## LOKALPLANSFORSLAG FOR TINGBJERG - HØRRINGSVAR OG PRÆCISERINGER

NREP/PERC/ 21. maj 2021

Vi skal som bygherre hermed give vores bemærkninger til den offentliggjorte lokalplan for Tingbjerg.

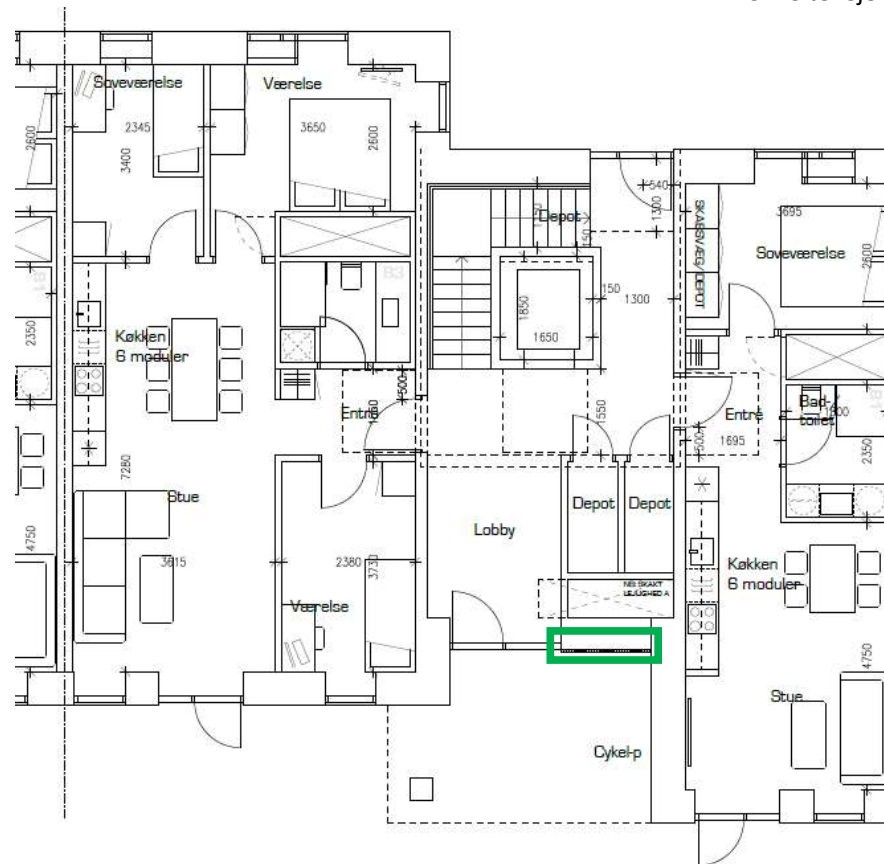
**§7.1(u)**    Indgangspartier skal være i glas i etagens fulde højde og i indgangspartiets fulde bredde.

**Ønskes ændret til:**

Indgangspartier skal være i glas i etagens fulde højde og i indgangspartiets fulde bredde, hvor der ikke er forhold der hindrer dette

**Begrundelse:**

I detailbearbejdnngen har placering af skakte vist sig at nødvendiggøre behovet for nedenstående løsning, i jagten på at give Tingbjerg de bedst mulige boliger, såvel som for at anvende byggeriets m2 intelligent for at påvirke huslejen positivt til gavn for den enkelte lejer

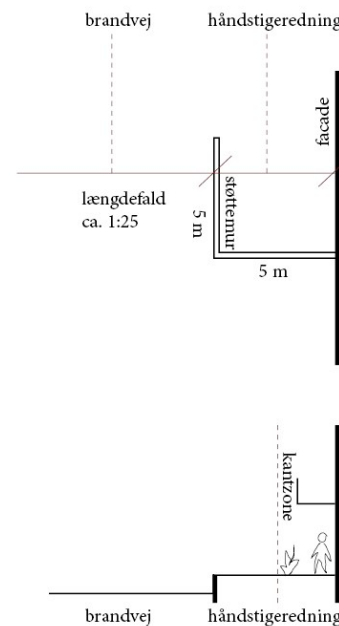
**§8.4**    Terrænzone F  
Langs terrænzonens nordlige afgrænsning, må der være støttemure, der optager maksimum 0,5 m terrænforskel. Øvrige støttemure skal placeres vinkelret på facaden, jf. stk. 7, kantzone I.

**Ønskes ændret til:**

Bestemmelsen skal muliggøre etablering af støttemur jf. diagram.

**Begrundelse:**

Støttemur skal sikre plan flade 5x5 m jf. krav til håndstigeredning i kombination med brandvej. Støttemuren vil være nødvendig for terrænudligning, hvor haverummet er smalt, og vil give mest muligt areal til fællesareal, hvor haverummet er bredt.
